PROGETTO ESECUTIVO

PT 2025-75C_Realizzazione nuova rotatoria a raso tra Via della Formica e Via Consani

05_PE_GEN_05

RELAZIONE DI OTTEMPERANZA

Figura 4 Stralcio elaborato – Sottoservizio: E - Distribuzione indicato con colorazione gialla e verde acquamarina

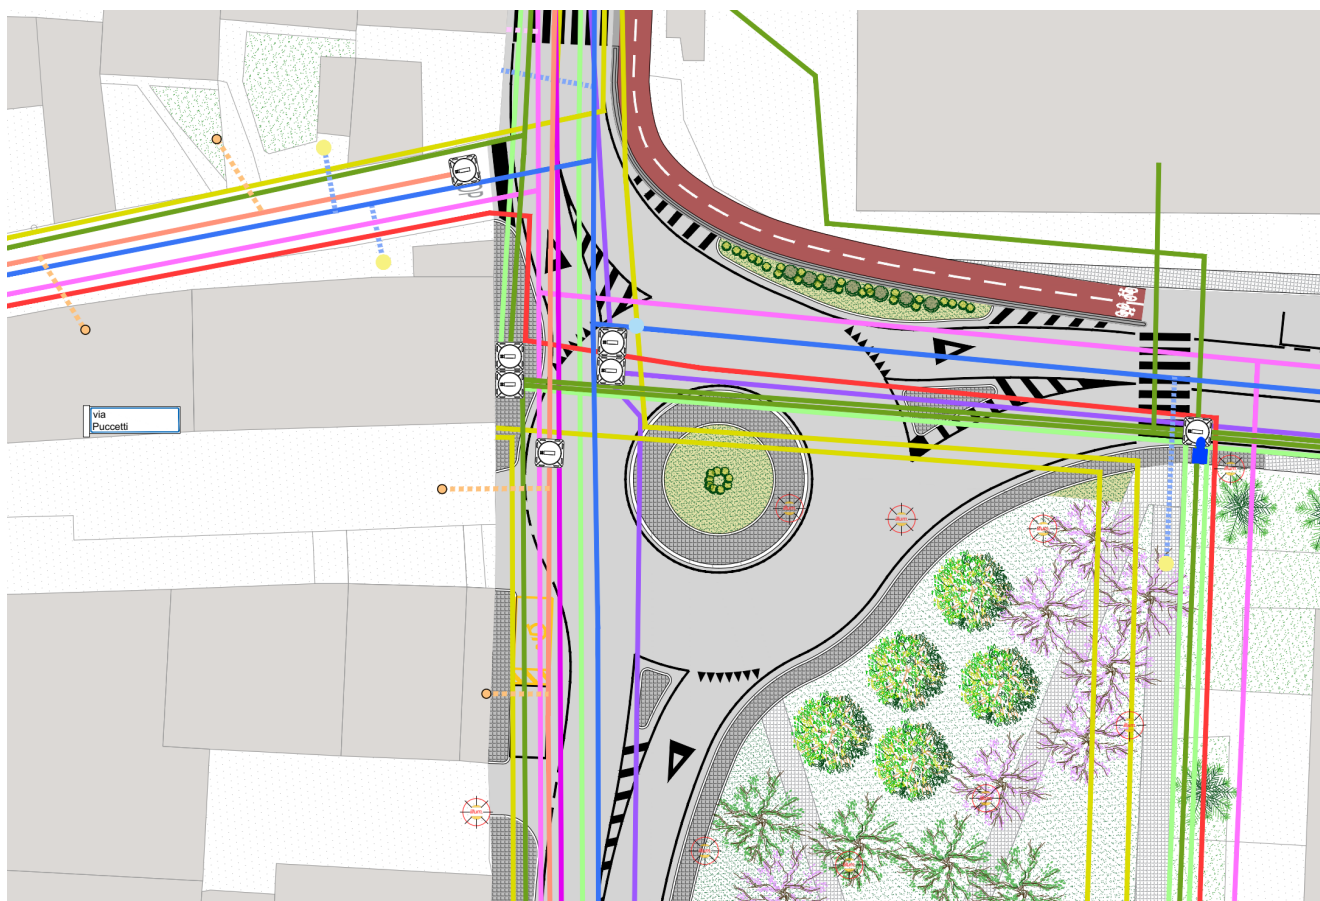
Il parere risulta favorevole a condizione che la fase di esecuzione dei lavori si tenga conto della presenza delle linee che, per completezza, si possono leggere nel documento sotto riportato.

Si riporta nell'elaborato grafico 020_PFTE_INT_01_Planimetria interferenze, di cui si allega uno stralcio, l'ipotesi di tracciato indicato nel suo parere da E-distribuzione. La scrivente fa presente che le lavorazioni da effettuarsi sull'attuale viabilità sono superficiali rispetto alle profondità a cui si trovano gli estradossi dei conduttori. Si riporta di seguito uno stralcio

della planimetria con indicazione delle interferenze “20_PFTE-INT-01_Planimetria interferenze”

Ad ogni modo, durante la fase costruttiva e quindi di esecuzione dell'opera stessa, sarà cura e dovere dell'impresa aggiudicataria dei lavori di contattare preventivamente E-distribuzione al fine di far convocare un incontro sul posto con una loro squadra operativa che sia realmente in grado di indicare l'effettivo tracciato dei cavidotti interrati sia dal punto di vista planimetrico che altimetrico (profondità al di sotto del piano campagna).
